ACTA DE INSPECCIÓN

CERTIFICAN: Que los días veintiuno a veinticuatro de marzo de dos mil diecisiete, se han personado en la central nuclear de Almaraz. Esta instalación dispone de autorización de explotación concedida por Orden Ministerial del Ministerio de Economía con fecha siete de junio de dos mil diez.

El titular fue informado de que la inspección tenía por objeto realizar una inspección con el alcance del procedimiento del SISC, PT.IV.206, rev. 0, de 3 de junio del 2005, "Funcionamiento de los cambiadores de calor y del sumidero final de calor". El alcance de esta inspección era la revisión general del funcionamiento, mantenimiento y pruebas de los cambiadores de calor refrigerados por el sistema de agua de refrigeración de componentes y por el sistema de agua de servicios esenciales (SW), así como del Sumidero Final de Calor (UHS), de acuerdo con la agenda enviada previamente a la central y que se adjunta a la presente Acta.

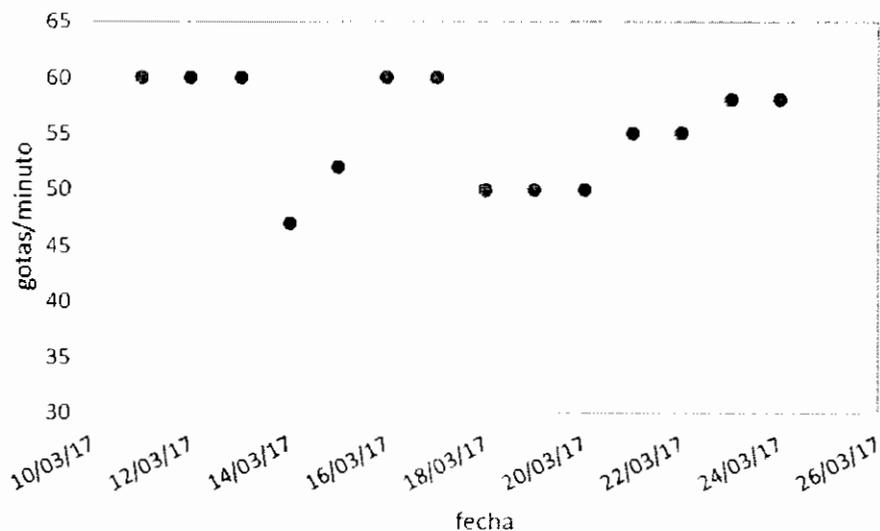
- a) El cambiador de calor SP1-HX-2A presenta una "fuga por brida" del 09/12/2014, sujeta a control administrativo mediante cartel in situ y entrada SEA NC-AL-14/8559. El control administrativo indica el tipo de fuga, categoría 1, clasificación "2 Fuga detectable". Riesgo "2. (P4) reparación próxima revisión o recarga". El control administrativo sigue el procedimiento de planta OPX-ES-65 "Actuación del personal de operación tras la detección de una fuga en la planta", rev. 2 de 12/05/2015.

- b) La bomba de carga CS1-CSAPCH-02 presenta una “fuga por cierres” del 08/03/2017, sujeta a control administrativo mediante cartel in situ y entrada SEA NC-AL-17/1755. El control administrativo indica el tipo de fuga, categoría 1, tipo “2 Fuga pequeña”. Riesgo “3. (P3) reparación antes de 21 días”.

La inspección preguntó por la reparación de la fuga teniendo en cuenta que se detectó el día 08/03/2017 y el tiempo de 21 días definido para reparación.

El titular indicó que se encontraba en un proceso de cambio del sistema de evaluación y seguimiento de fugas en planta. Según el nuevo sistema la fuga detectada en la bomba de carga no estaría sujeta a reparación en el plazo indicado por lo que, si bien abrieron una OT para la misma no se ha ejecutado y se ha cerrado.
